NOTE TECHNIQUE

N° 40 - D

**DS**

### **Modifications sur bloc hydraulique de commande de changement de vitesses et d'embrayage**

Fig. 1

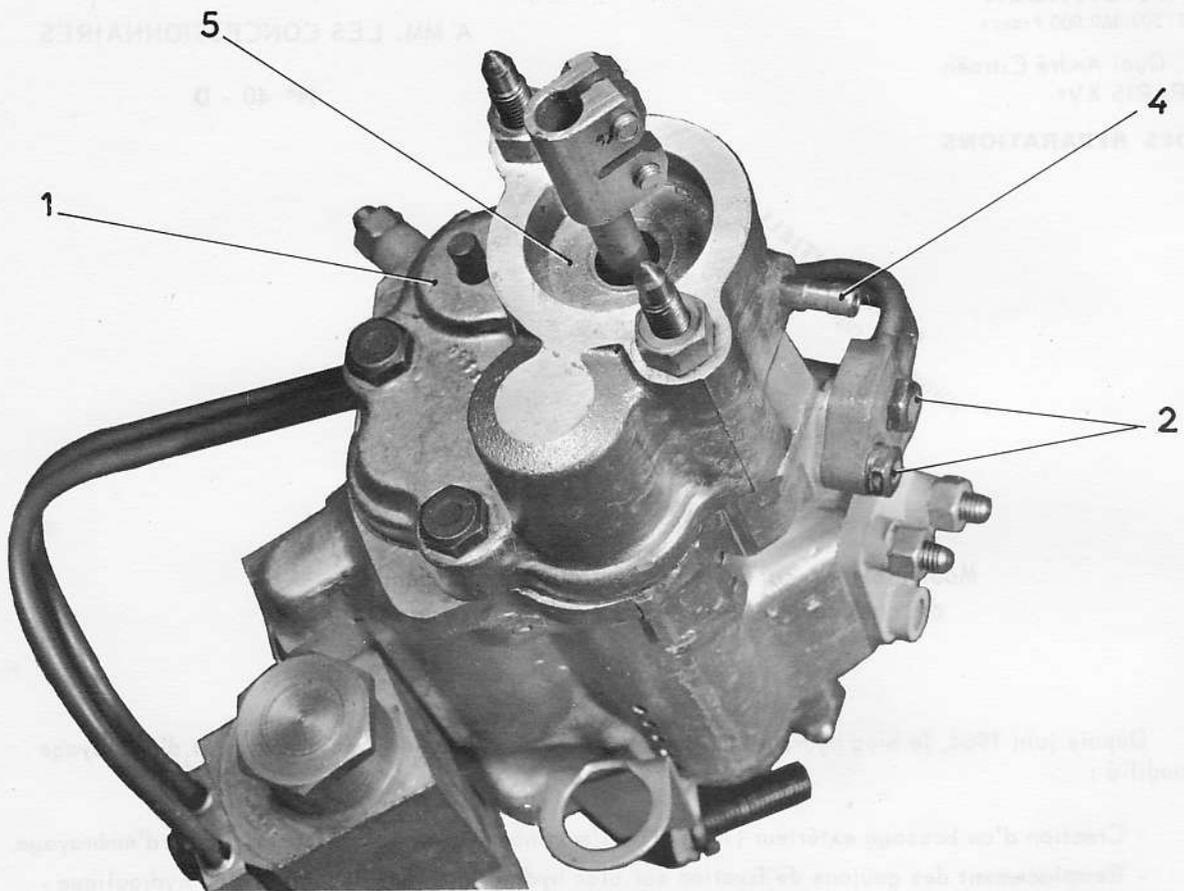
Depuis juin 1964, le bloc hydraulique de commande de changement de vitesses et d'embrayage est modifié :

- Création d'un bossage extérieur (1 fig. 1) à l'emplacement de la commande à main d'embrayage.
- Remplacement des goujons de fixation sur bloc hydraulique du faisceau " Bloc hydraulique - Correcteur de passage des vitesses " par des vis (2 fig. 1).
- Fixation du couvercle avant (3 fig. 2) en 6 points au lieu de 4.
- Montage d'un tube d'écoulement de fuite (4 fig. 1) sur couvercle AR.
- Adjonction d'un voile (5 fig. 1) dans le passage du tiroir de présélecteur.
- Suppression du joint entre chemise et tiroir de présélecteur.
- Adjonction d'un joint torique (6 fig. 3) entre chemise de commande à main d'embrayage et couvercle AR.
- Butée de pistons de commande automatique d'embrayage en acier (au lieu d'aluminium) montée « glissante » dans la chemise.
